**PROJET DE PARC EOLIEN DES TROIS COMMUNES DU
PLATEAU**

Société PE BCVM

Pièce 10 : Avis de la MRAe et mémoire en réponse

Figure 1 : carte des sensibilités environnementales du département de l'Aisne

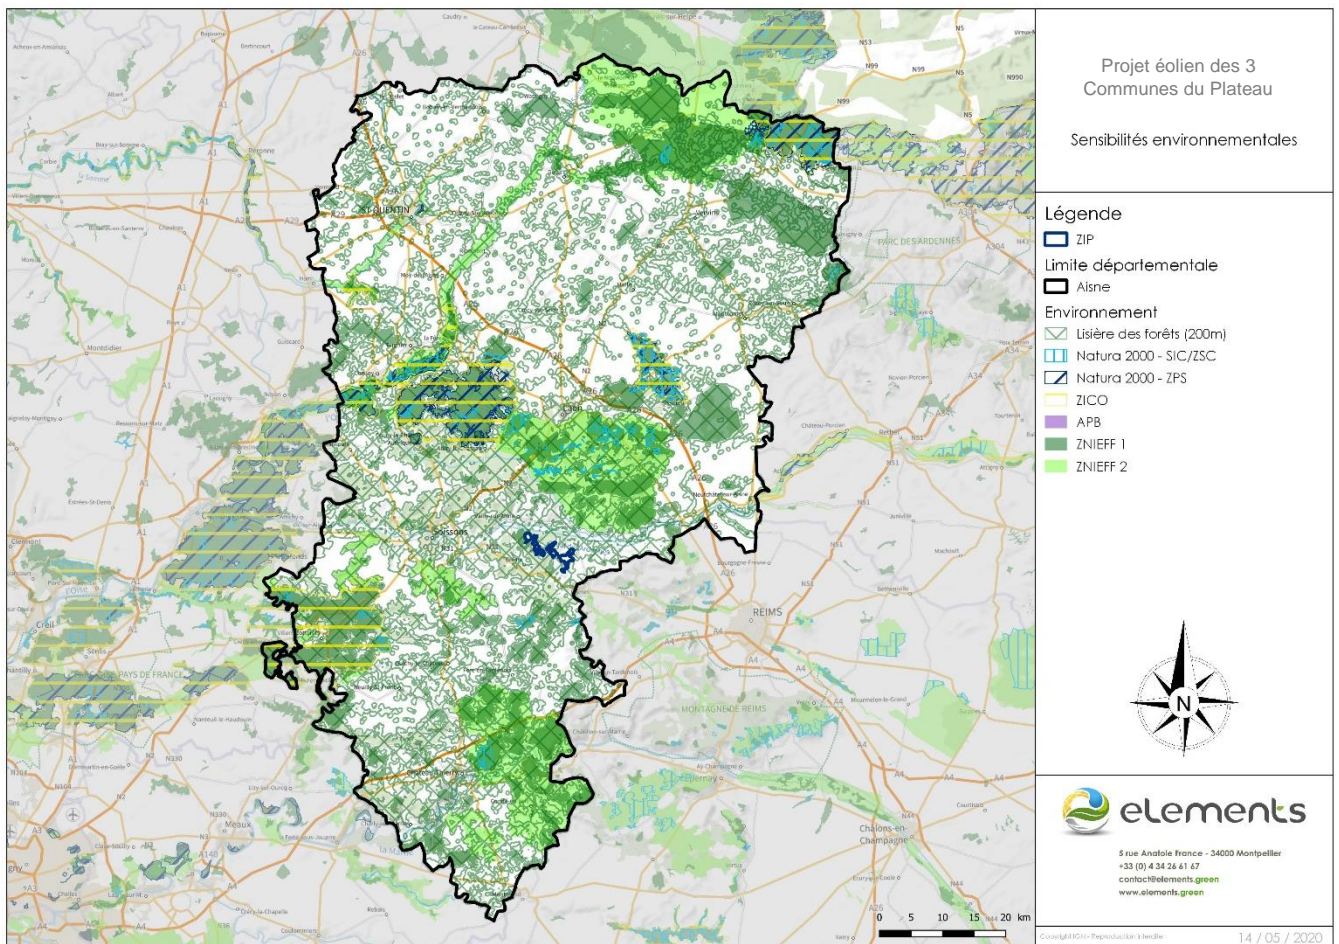
L'implantation d'éoliennes entourées de zones boisées connues pour être aux abords de zones de reproduction et de chasse de chauves-souris aurait dû conduire le porteur de projet à détailler la question de l'évitement en présentant des alternatives au site retenu pour le projet. L'évitement principal aurait été de préserver cette zone entourée de boisements pour son rôle dans le cycle de vie d'espèces protégées et menacées.

Lors de la sélection initiale de la zone d'étude par le porteur du projet, les enjeux environnementaux ont été pris en compte et le principe d'évitement des zones les plus sensibles à l'éolien a été appliqué. La carte ci-dessous illustre les nombreuses zones évitées à l'échelle du département, notamment les Natura 2000, les Arrêtés du Biotope, les ZNIEFF et les boisements.

Figure 3 : couloirs de migration de la Grue cendrée en France (printemps à gauche, automne à droite)

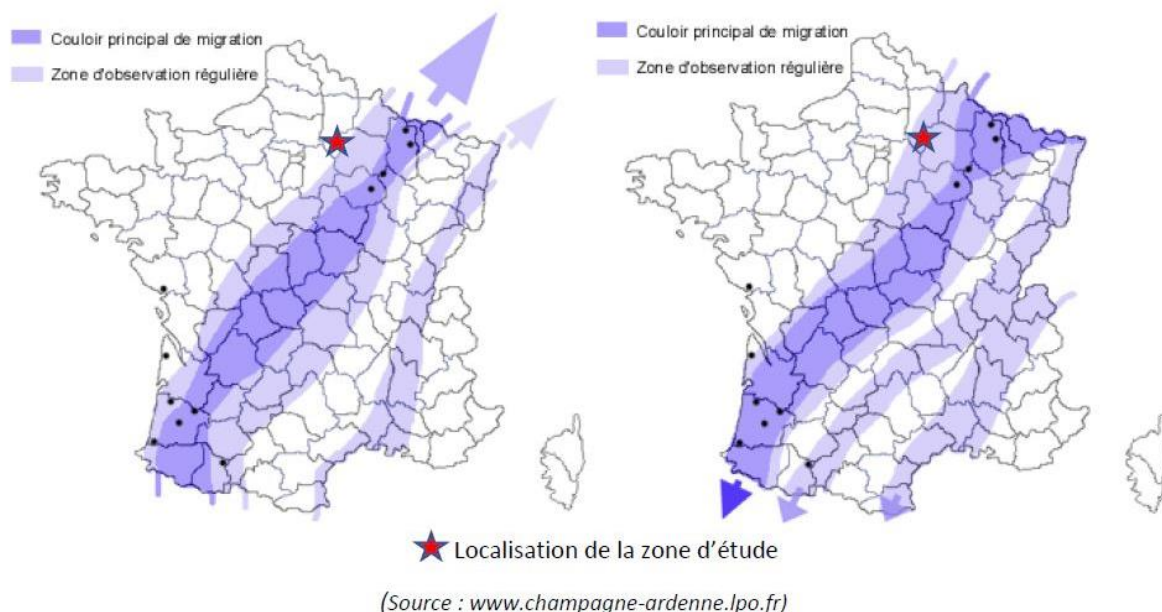
L'autorité environnementale recommande de définir les conditions de mise à l'arrêt des éoliennes afin de réduire leur impact sur les chauves-souris, d'ajuster ces conditions en fonction des résultats des suivis d'activité et de mortalité après l'implantation du parc et de compléter les mesures d'évitement ou de réduction en période de migration pour l'avifaune sensible (Milan noir et Grue cendrée notamment).

Comme démontré à la page 117 de l'expertise naturaliste (pièce 4 annexe 1), la zone d'étude est située sur une bordure de couloir de migration principal et ne passe donc pas sur la zone en effectifs nombreux, comme c'est le cas sur ses couloirs principaux (voir la carte ci-dessous). De plus, l'espèce est considérée comme peu sensible à l'éolien, avec aucun cas de mortalité connu en France.

Concernant le Milan noir, un seul individu a été observé sur site, qui n'est pas localisé sur un couloir principal. Ainsi, au regard des faibles observations, il n'est pas nécessaire d'apporter des mesures d'évitements et réductions complémentaires à celles déjà réalisées dans ce dossier pour ces deux espèces.

Figure 5 : coupe topographique entre le point de vue depuis le cimetière et l'éolienne E1

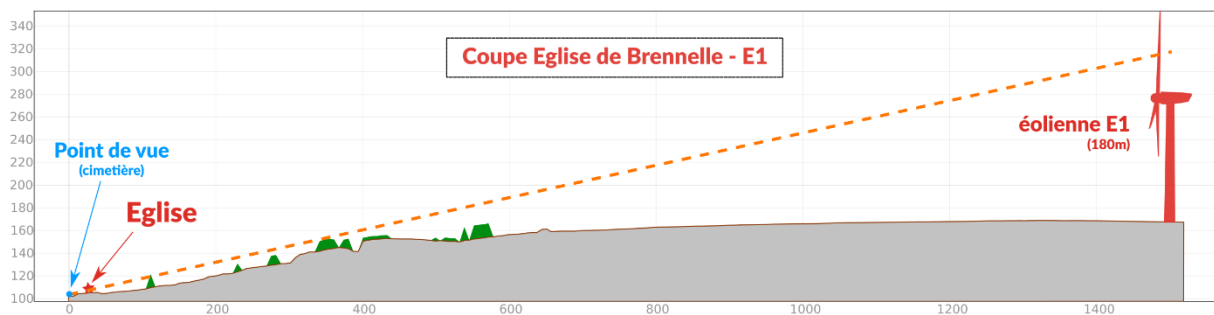
Cependant, une vue initiale panoramique sans le projet doit être ajoutée aux photomontages. D'autre part, l'étude de l'impact sur l'église classée de Brenelle doit être reprise en présentant des photomontages depuis la rue de la Vigne Tortue qui permettrait de visualiser l'église en premier plan.

- compléter les photomontages avec une vue initiale panoramique sans le projet ;
- compléter l'étude des impacts par des photomontages de l'église de Brenelle depuis la rue de la Vigne Tortue.

Concernant l'église de Brenelle : un calcul de la visibilité potentielle du parc depuis la rue de la Vigne Tortue a été réalisé (cf. figure 6 en page suivante). L'analyse met en évidence la vue possible des pales de l'éolienne E1 depuis un linéaire d'environ 30 m au droit de l'église, derrière le mur d'enceinte du cimetière.

Le photomontage n°4, réalisé depuis la rue de la Crépine, est représentatif de l'impact maximal de l'éolienne E1 sur le bourg de Brenelle, sans covisibilité avec l'église protégée.

Figure 9 : Extrait de la carte des grandes zones sensibles à la saturation (source Etude sur la saturation visuelle liée à l'implantation de projets éoliens DREAL Hauts de France, Juillet 2019)

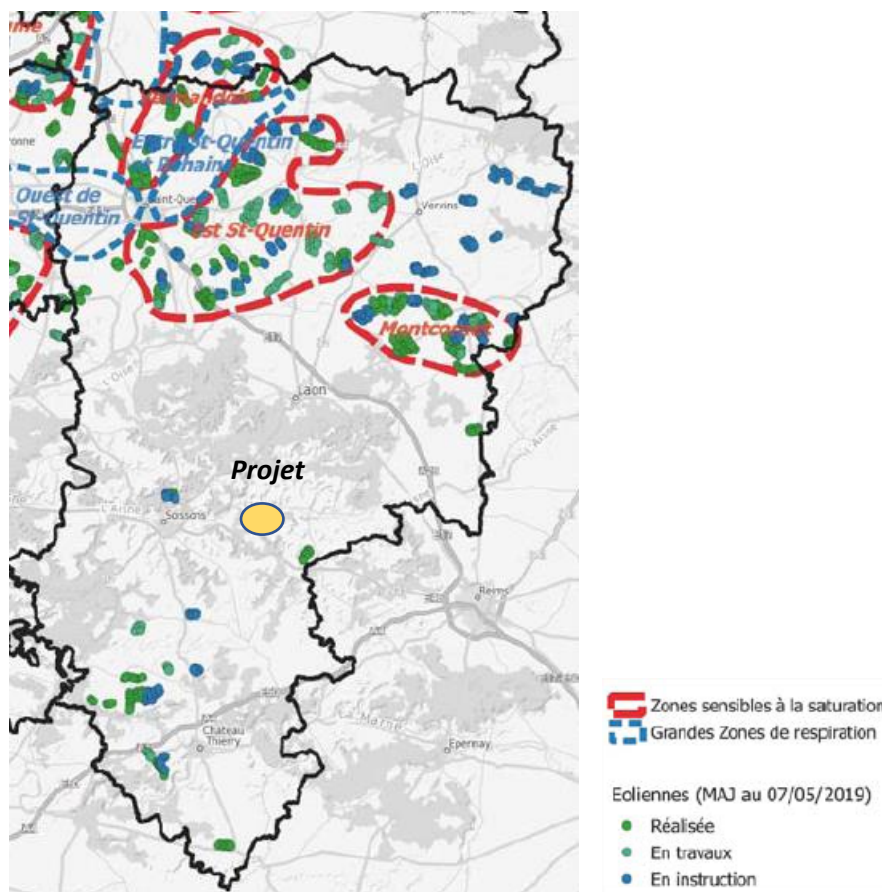
Le dossier indique avoir suivi la méthodologie de la DIREN Centre, mais les résultats présentés à la page 117 et 118 du mémoire en réponse sont incomplets. Ainsi, l'indice d'occupation des horizons n'a pas intégré les contributions des parcs éoliens présents entre cinq et dix kilomètres du projet, conformément aux préconisations du guide, et l'indice de densité des horizons n'est pas indiqué. L'étude d'encerclement doit être complétée.

- d'intégrer les villages situés dans un rayon de cinq kilomètres du projet à l'étude d'encerclement ;*
- de compléter l'étude d'encerclement avec les contributions des parcs éoliens présents entre cinq et dix kilomètres du projet et avec l'indice de densité des horizons, afin d'appliquer rigoureusement la méthodologie du guide retenu ;*
- d'intégrer les éléments du mémoire en réponse dans l'étude d'impact, dont l'étude d'encerclement.*

Contrairement à ce qui est indiqué par la MRAe, le volet paysager n'indique pas que l'étude d'encerclement a été réalisée selon la méthodologie de la DIREN Centre. La référence faite à cette méthode, présente dans l'étude d'impact (p.56 pièce 4.1), en indique justement les limites puisque « le contexte paysager du projet des Trois communes du Plateau est bien différent de celui de la Beauce qui a servi de base pour l'élaboration de cette méthode ». La méthodologie des cartes de visibilité utilisée dans l'étude paysagère est présentée page 56 et 57 de l'étude d'impact.

Conformément à ce qui a été précisé dans la demande de complément du 26 janvier 2021, « *L'étude théorique de l'encerclement et de la réduction de la respiration doit être effectuée, lorsque l'examen cartographique en montre la nécessité* ». Or, le secteur d'étude se situe en dehors des zones sensibles à la saturation (cf. carte ci-dessous extraite du guide juillet 2019, donnée confirmée dans le guide de février 2022).

Les résultats de l'étude d'encerclement sont présentés dans l'étude paysagère complétée (pièce 4 – Annexe 2B) à la page 117-118 et indiquent clairement que « *les indices d'occupation théorique des horizons, pour le projet seul comme en cumulé, ne dépassent pas le seuil d'alerte* ».
